## 設計・建設規格及び材料規格に関する日本機械学会への 説明依頼事項（その 2）（案）

### I 第 1 回会合資料に関するもの

#### 1. 設計・建設規格

図 添付 4-A-2  $M_t$  と厚さの関係

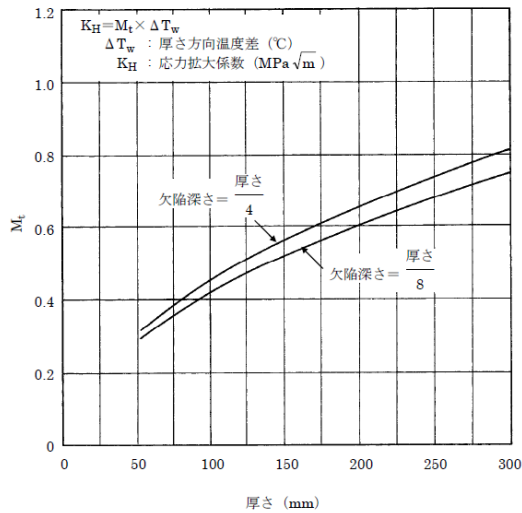
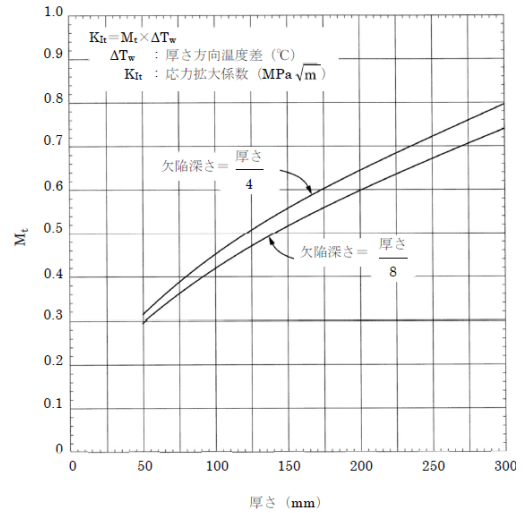
- （a）67 頁「7. 設計・建設規格（第 I 編）2020 年版までのその他変更点」において、No.13-1 に「K 値式の係数  $Mt$  の線図を引用元の ASME Sec. III 及び JEC4206-2007 に合わせる。」とあり、「図添付 4-A-2  $Mt$  と厚さの関係」が変更されています。2012 年版の図（左図）は「欠陥深さ＝厚さ/4」の曲線が厚さ 300mm のときに  $Mt \doteq 0.81$  を示していますが、2020 年版の図（右図）では  $Mt \doteq 0.80$  を示しています。曲線の変更理由について説明してください。（（備考）に 2012 年版は  $E = 2.0 \times 10^5 \text{N/mm}^2$ ）、2020 年版は  $E = 2.01 \times 10^5 \text{MPa}$  と記載されていますが、主たる対象である原子炉圧力容器の鋼材はモリブデン鋼又はニッケル合金鋼であり、材料規格 2012 年版の「Part 3 第 2 章 表 1 材料の各温度における縦弾性係数（ $\times 10^3 \text{MPa}$ ）」によると、分類番号 E1-3 又は E1-4 に該当するので、その値は  $25^\circ\text{C}$  以上で 200 以下です。2020 年版で  $E = 2.01 \times 10^5 \text{MPa}$  としたことが曲線変更の原因であれば、その数値を採用した理由を含めて説明してください。）

図 GTN-3253-1 鋳造品の場合の感度校正方法  
(DAC回路を使用しない場合)

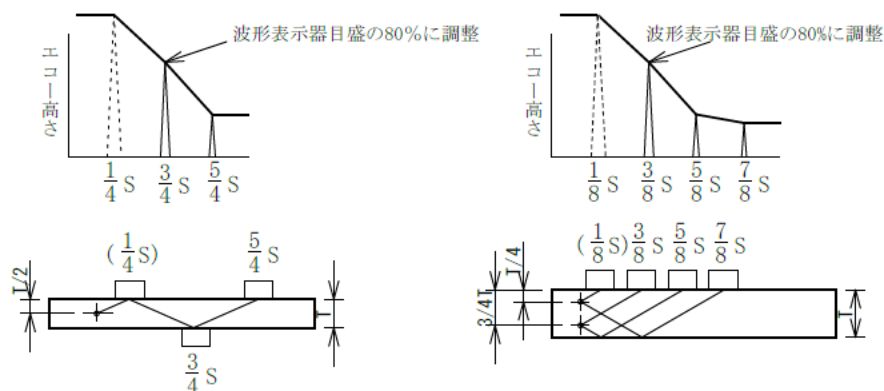
JEAC 4207-2016 では、DAC 回路を使用しない場合の DAC 曲線は「図-3200-6 突合せ溶接継手の基準感度の設定 (斜角法で試験部の厚さが 25mm 以下の場合)」及び「図-3200-4 突合せ溶接継手の基準感度の設定 (斜角法で試験部の厚さが 25mm を超え 51mm 以下の場合)」に示されています。「GTN-3253 鋳造品」の図では、表示器の全目盛の 80% に設定した 3/4 スキップ又は 3/8 スキップの点から左側はエコー高さに沿って実線で描かれていましたが、JEAC 4207-2016 の図では上記の点から左側を水平 (JEAC 4207-2008 では「GTN-3253 鋳造品」の図と同様) に実線表示しています。JEAC 4207-2016 を取り込んでいない理由と適切性について説明してください。

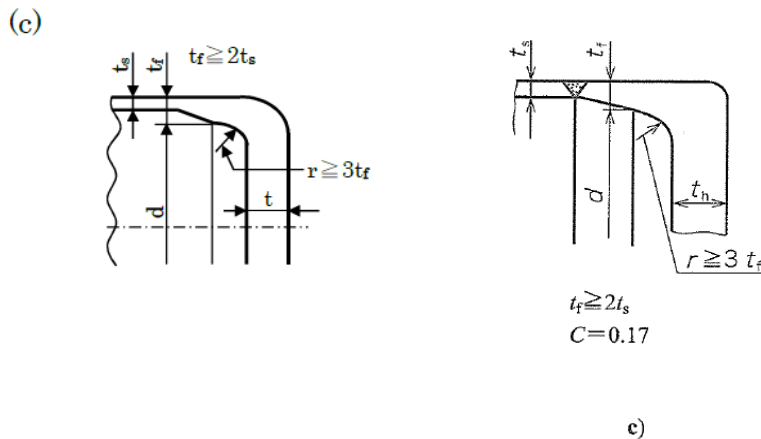
- (2 4) 「表 PVC-3310-1 K の値」(a)の形状（左図）は、JIS B 8265:2017 の附属書 L の「図 L.1 ボルト締め平ふた板の構造」a)に示す図(右図)に該当します。計算厚さを求める係数 K の値が表 PVC-3310-1 では 0.17、JIS では 0.25（円形平ふた板の場合）と異なります。どのように係数を決めたのか説明してください。

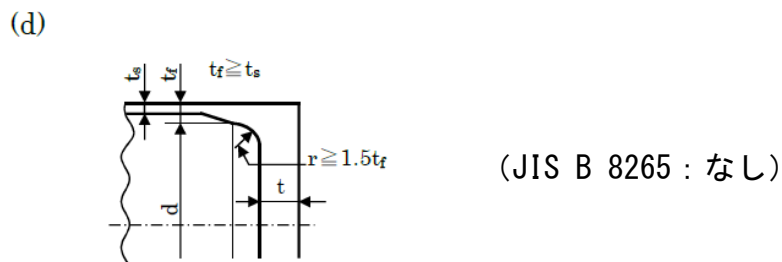
(25) 「表 PVC-3310-1 K の値」 (c) の形状 (左図) は内径  $d$  の部分の勾配線と半径  $r$  の曲線の間には厚さ  $t_f$  の平行部が存在する形で示されていますが、JIS B 8265:2017 の「附属書 E. 3. 6 平鏡板及び平板の計算厚さ」 c) に示す図 (右図) は当該部が連続です。形状の適切性について説明してください。

(f)

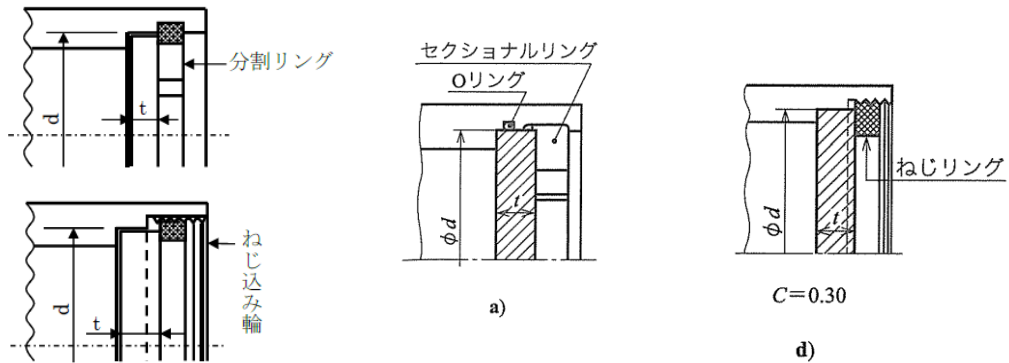
(27) 「表 PVC-3310-1 K の値」 (f) の形状は、JIS B 8265:2017 の「附属書 L. 4 はめ込み形円形平ふた板」の「図 L. 2- はめ込み形円形平ふた板の構造の例」 a) 及び d) に相当しますが、平板の取付け方法による係数  $K$  の値が表 PVC-3310-1 では 0.20、JIS では 0.30 となっています。その理由について説明してください。また、(f) の形状は平板に作用する力によって生じるねじ込み

輪、分割リング等機械的装置の応力が許容引張応力の0.8倍以下と規定していますが、機械的装置には曲げ応力、せん断応力及び支圧応力が発生します。これらの応力に対して一律に許容引張応力の0.8倍とする理由と適切性を説明してください。

(g)

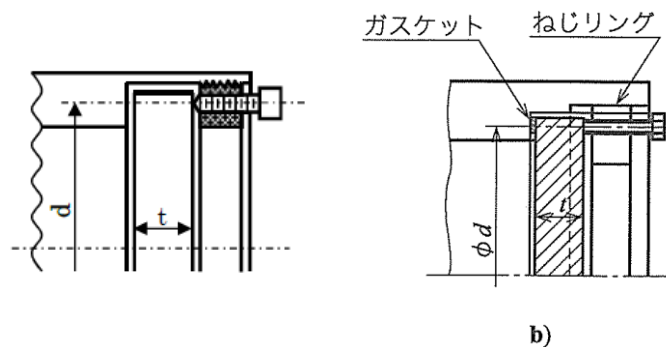
(28) 「表 PVC-3310-1 Kの値」(g)の形状(左図)は、JIS B 8265:2017の「附属書L.4 はめ込み形円形平ふた板」の「図L.2- はめ込み形円形平ふた板の構造の例」b)の形状(右図)に相当します。平板の取付け方法による係数Kの値が表 PVC-3310-1では0.20、JISでは0.30となっています。その理由について説明してください。また、表 PVC-3310-1 (g)の形状は平板に作用する力によって生じる締付ボルトの応力が許容引張応力の0.8倍以下と規定していますが、ねじリングにはせん断応力が発生します。せん断応力に対する制限を規定しない理由を説明してください。

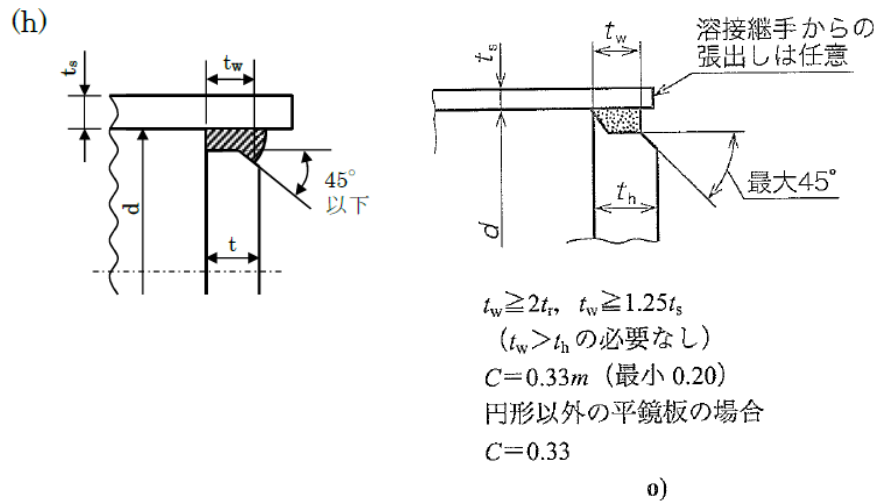
(29) 「表 PVC-3310-1 Kの値」(h)の形状(左図)は、JIS B 8265:2017の「附属書E.3.6 平鏡板及び平板の計算厚さ」o)に示す図(右図)に相当します。表 PVC-3310-1 (h)の溶接部はレ形溶接の開先角度が45°以下と読めるのに対して、JISに示すo)の図は開先角度ではなく、のど厚twの溶接部表面から平板を最大45°の勾配を設けてもよいと読めます。開先角度45°以下とすることの適切性について説明してください(「図 PVC-4212-2 クラス2容器

継手区分Cの構造」の(8)の図も同じ。)。また、JIS の図には胴又は管の先端部について「溶接継手からの張出しは任意」の記載がありますが、「表 PVC-3310-1 K の値」(h)の図にはありません。一方、「図 PVC-4212-1 クラス 2 容器継手区分Cの構造」(8)には記載されています。平板の構造を規定する「表 PVC-3310-1 K の値」(h)に記載しない理由を説明してください。

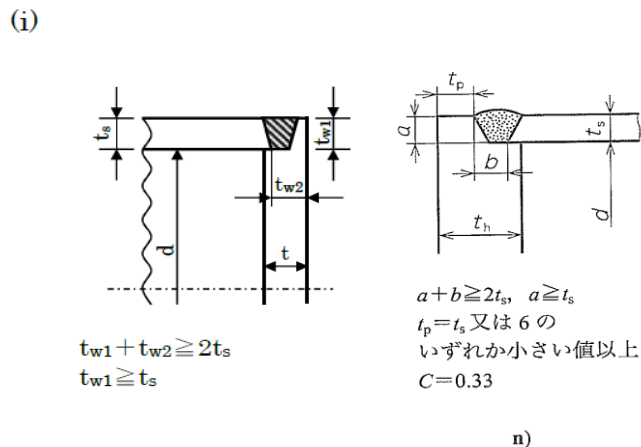
(30) 「表 PVC-3310-1 K の値」(i)の形状(左図)は、JIS B 8265:2017 の「附属書 E. 3. 6 平鏡板及び平板の計算厚さ」n)に示す図(右図)に相当します。表 PVC-3310-1 (i)の溶接部  $t_{w2}$  寸法は平板から胴又は管にはまり込む深さを除いた厚さであるのに対して、JIS に示す n)の図は平板の厚さ方向に溶接金属が接する長さになっています。また、JIS に示す n) の図は平板の外径部分の母材残部厚さ  $t_p$  を胴若しくは管の厚さ又は 6mm のいずれか小さい値以上と制限していますが、表 PVC-3310-1 (i)については制限がありません。これらの相違について適切性を説明してください(「図 PVC-4212-2 クラス 2 容器 継手区分Cの構造」の(7)の図も同じ。)

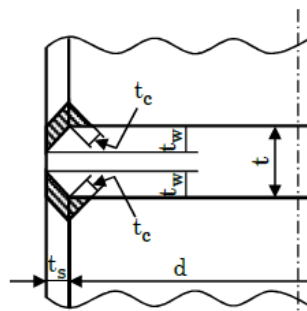
- (3 2) 「表 PVC-3310-1 K の値」(j) の形状(左図の 3 種類)は、JIS B 8265:2017 の「附属書 E. 3. 6 平鏡板及び平板の計算厚さ」f)、g)、j) に示す図(右図)に相当します。表 PVC-3310-1 (j) の(1)の場合に  $t_w$  が  $t_s$  の 0.5 倍又は  $t$  の 0.25 倍のいずれか小さい値以上、(2)の場合に  $t_w$  が  $t_s$  の 1.0 倍又は  $t$  の 0.5 倍のいずれか小さい値以上であるのに対して、JIS に示す f) 及び j) の図は  $t_w$  (b 寸法) が胴又は管の計算上必要な厚さの 2 倍で胴又は管の厚さの 1.25 倍以上になっています。また、表 PVC-3310-1 (j) の図はすみ肉ののど厚  $t_c$  を  $t_s$  の 0.7 倍又は 6mm のうちいずれか小さい値以上と規定していますが、JIS の f)、g)、j) については胴又は管の計算上必要な厚さの 1.4 倍、0.7 $t_s$  又は 6mm のいずれか小さい値以上と規定しています。これらの相違について適切性を説明してください(「図 PVC-4212-2 クラス 2 容器 継手区分 C の構造」の(1)、(2)、(3)の図も同じ。)

k)

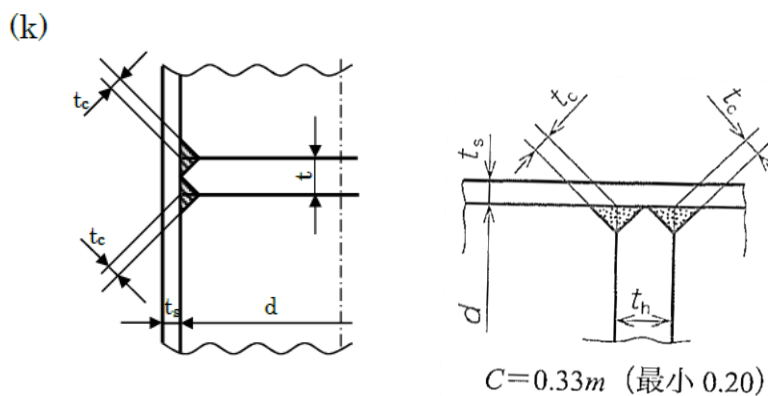
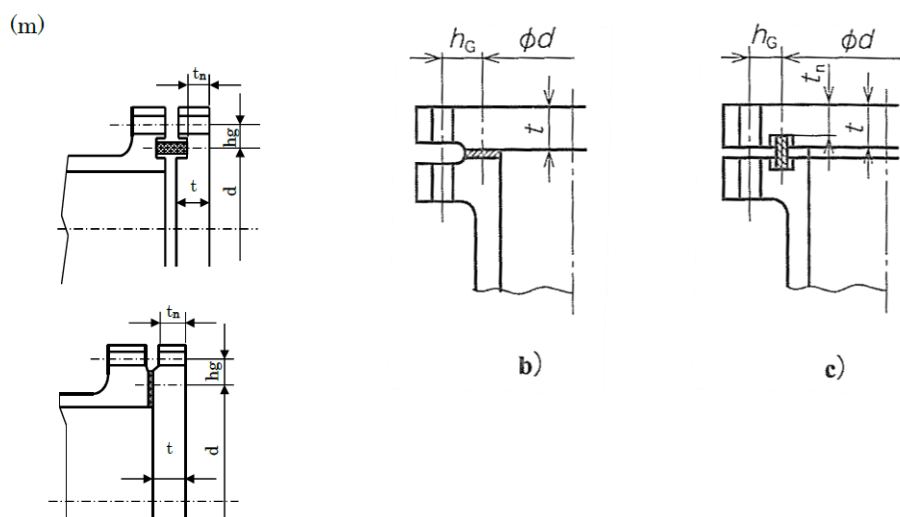
(33) 「表 PVC-3310-1 K の値」 (k) の形状 (左図) は、JIS B 8265:2017 の「附属書 E. 3. 6 平鏡板及び平板の計算厚さ」k) に示す図 (右図) に相当します。表 PVC-3310-1 (k) の図はすみ肉ののど厚  $t_c$  を  $t_s$  の 0.7 倍又は 6mm のうちいずれか小さい値以上と規定していますが、JIS の k) については胴又は管の計算上必要な厚さの 1.4 倍、0.7 $t_s$  又は 6mm のいずれか小さい値以上と規定

しています。これらの相違について適切性を説明してください（「図 PVC-4212-2 クラス2 容器 継手区分Cの構造」の(4)の図も同じ。）。

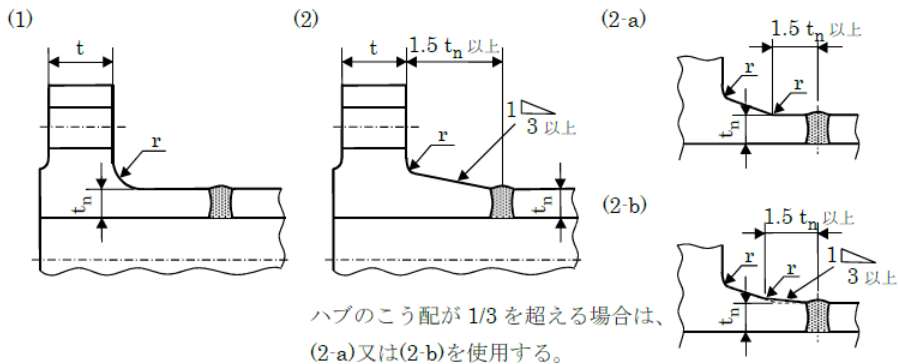
(3 4) 「表 PVC-3310-1 K の値」(m)の形状(左図)は、JIS B 8265:2017 の附属書 L の「図 L.1 ボルト締め平ふた板の構造」b)及び c)に示す図(右図)に該当しますが、計算厚さを求める式が異なっています。なぜ式が違うのか説明してください。また、表 PVC-3310-1 では使用状態での計算式ですが、JIS B 8265 では、使用状態とガスケット締付時の両方の場合について計算を行い、いずれか大きい値を計算厚さとしています。ガスケット締付時の計算を求めない理由について説明してください。

図 N.3—伸縮継手と胴又は管の溶接継手の例

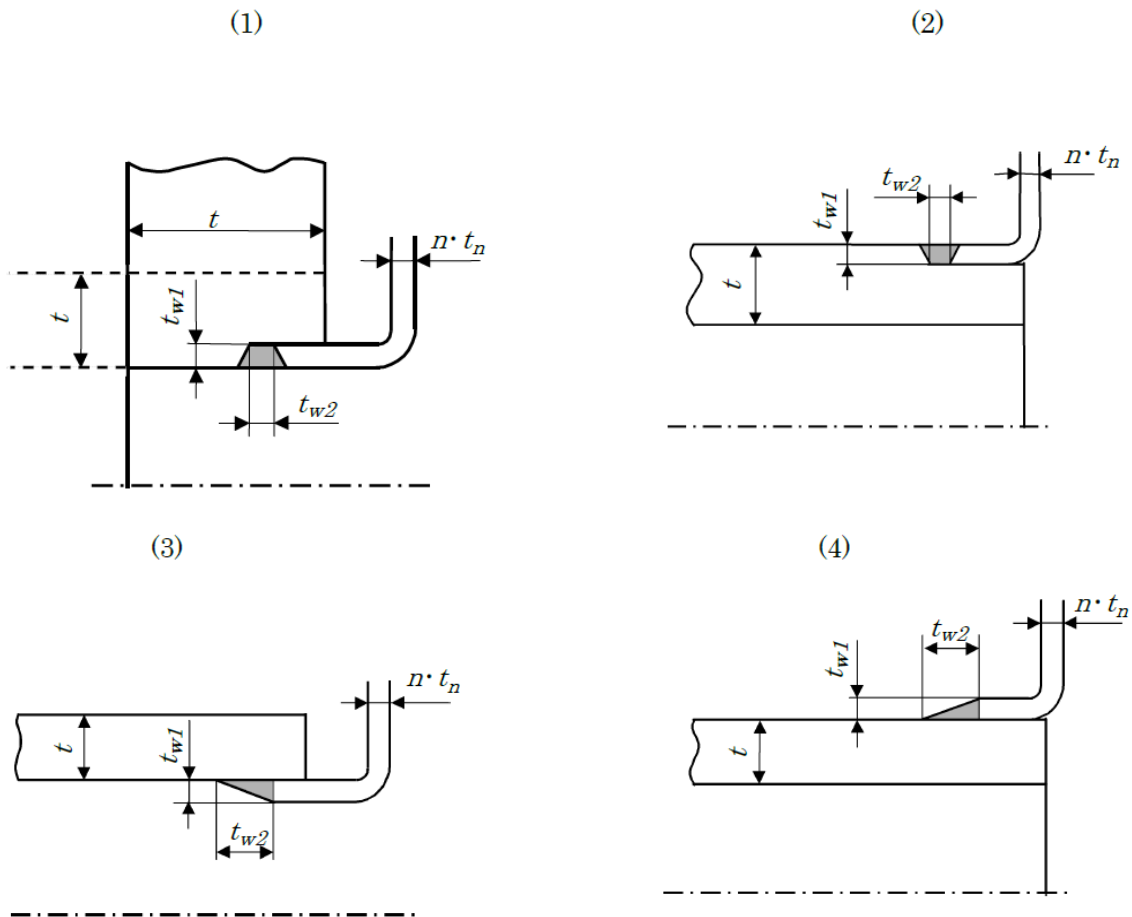
(5 4) 「PPC-4010 クラス 2 配管の溶接部の設計」において、管又はネックリングにベローを取り付ける継手の溶接部は「継手区分 A、継手区分 B、継手区分 C、及び継手区分 D 以外の継手」に区分されており、「図 PPC-4010-6 クラス 2 配管 管又はネックリングにベローを取り付ける継手の溶接部」には、完全溶け込み溶接以外の溶接も規定されています。その適切性について説明してください。また、溶接部の非破壊試験についても説明してください。なお、JIS「B 8265:2017 圧力容器の構造—一般事項」の「附属書 N(規定)圧力容器の伸縮継手」の「図 N.3—伸縮継手と胴又は管の溶接継手の例」(下図)では、完全溶け込み溶接に限定されています。

(55) 「図 PPC-4010-6 クラス 2 配管 管又はネックリングにペローを取り付ける継手の溶接部」に示す(2)及び(4)の図は、管又はネックリングの外側にペローが取り付けられる構造のため、内圧力により接合部を引き裂くような力が作用します。この部分をすみ肉溶接とすることの適切性を説明してください。

(56) 「図 PPC-4010-6 クラス 2 配管 管又はネックリングにベローを取り付ける継手の溶接部」に示す(1)～(4)の図は、ベロー谷部の直管部分の長さ制限がありませんが、JIS「B 8265:2017 圧力容器の構造—一般事項」の「附属書 N(規定) 圧力容器の伸縮継手」の「図 N.3—伸縮継手と胴又は管の溶接継手の例」では、長さ制限(押さえリングの有無で適用式が異なる。)があります。継手の溶接形状の制限事項として、ベロー谷部の直管部分の長さを規定しない理由について説明してください。

図 PMC-3340-3 軸垂直割り軸対称ケーシングをもつ多段ポンプのケーシングボルト回りの形状

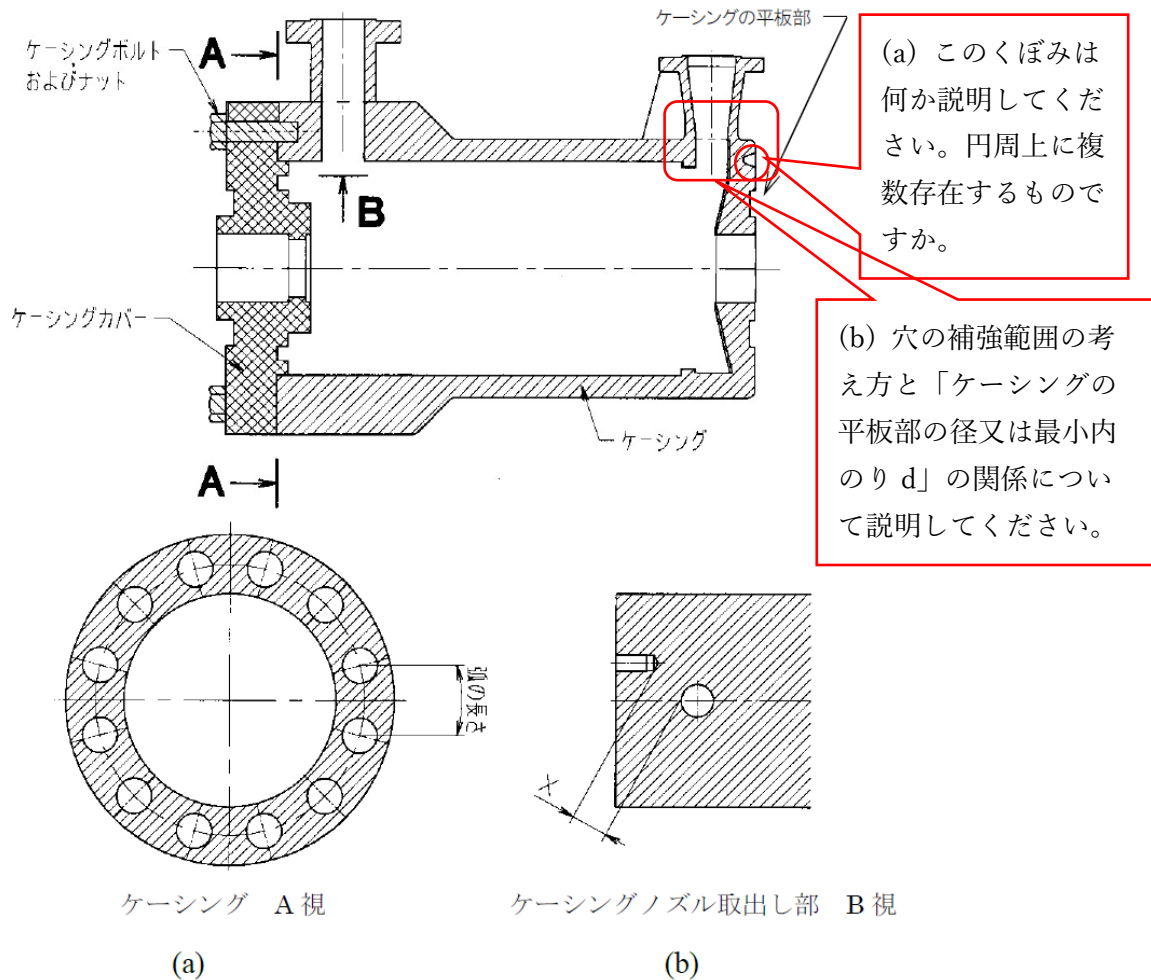
(59) 「図 PMC-3340-3 軸垂直割り軸対称ケーシングをもつ多段ポンプのケーシングボルト回りの形状」に示す「ケーシングの平板部」における厚さ  $t$  の採り方を説明してください。また、下図の質問についても説明してください。

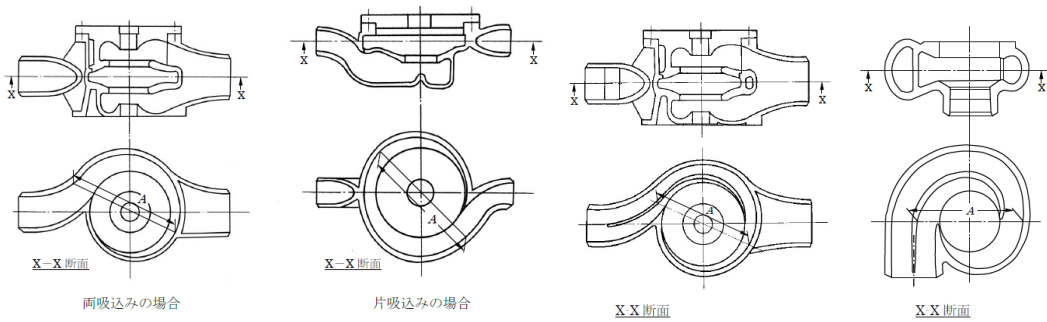
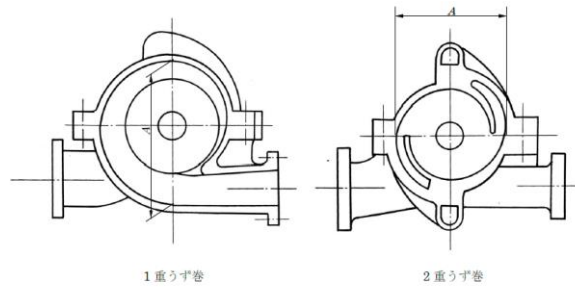
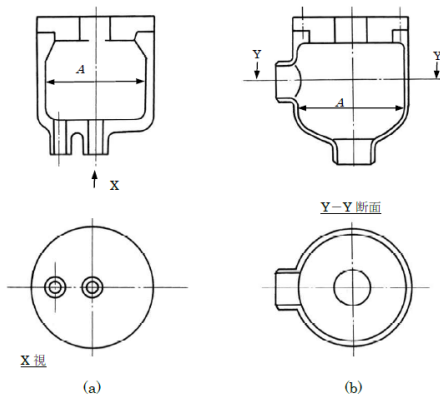
(60) 「PMC-3320 ケーシングの厚さの規定」において、(PMC-3) 式に規定する寸法 A は「図 PMC-3320-1 から図 PMC-3320-6 までに示す寸法」と規定され、各図に寸法の採り方が図示されていますが、どのような位置とすべきかは規定されていません。各図の寸法 A の採り方は、その位置が「圧力が作用する内のりの最大値」であることが必要と思われませんが、寸法 A の採り方を規定していない適切性を説明してください。

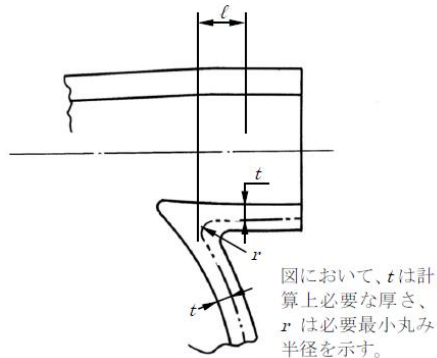
(6 2) 「図 PMC-3330-1 吸込み及び吐出口部分の厚さの規定範囲」において、「 $r$  は必要最小丸み半径を示す」とありますが、 $r$  の決め方について説明し

てください。(「PMC-3340 ケーシング各部形状の規定」(5)に規定する「クッチの丸みの半径」+ t と理解してよいですか。)

(j)

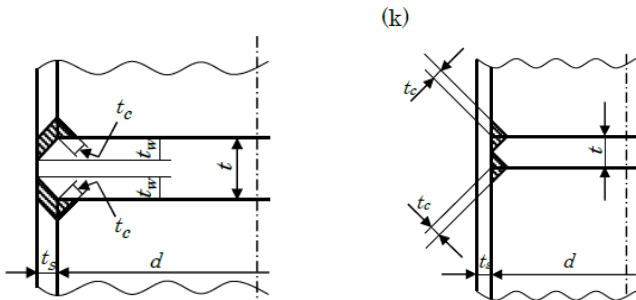
(65) 「PMC-3410 ケーシングカバー及びケーシングの平板部の構造強度の規定」において、「表 PMC-3410-1 K の値」の取付け方法(j)の下段の図(左図)及び(k)(右図)は、ケーシングの1断面を切断して平板を取り付けるような形状ですが、ポンプの構造として事例を示してください。

図 VVB-3411-1  $r_1$ : ネック部と流路部の交わる部分のすみの丸みの半径 図 VVB-3411-2  $r_2$ : 弁座挿入部のすみの丸みの半径、 $h$ : 弁座挿入部の高さ

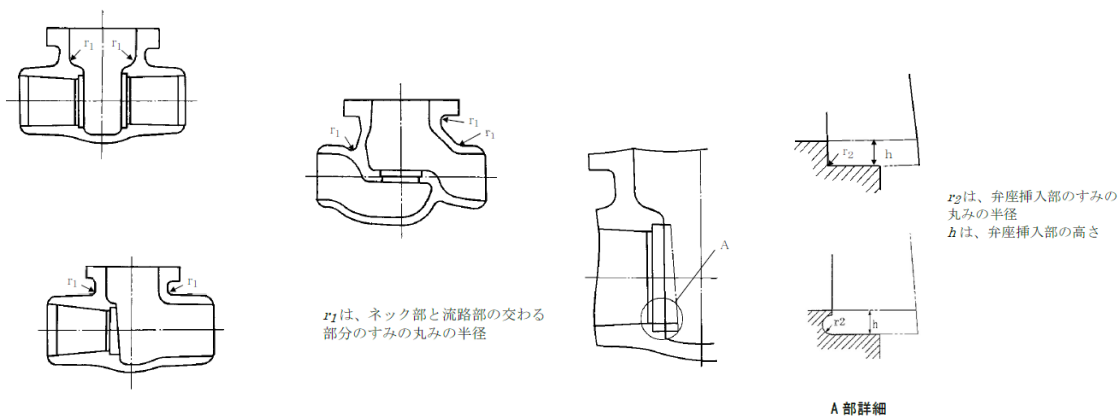
(70)「VVB-3411 外部、内部の交差面の隅部」において、弁箱のネック部と流路部の交わる部分のすみの丸みの半径(図 VVB-3411-1  $r_1$ : ネック部と流路部の交わる部分のすみの丸みの半径)を求める際の「厚さ」を弁箱の「厚さ」から「計算上必要な厚さ」に変更し、弁箱の弁座挿入部のすみの丸みの半径(図 VVB-3411-2  $r_2$ : 弁座挿入部のすみの丸みの半径、 $h$ : 弁座挿入部の高さ)を求める際の「厚さ」を「弁箱の厚さ」から「計算上必要な厚さ」に変更されていますが、変更の妥当性について説明してください。
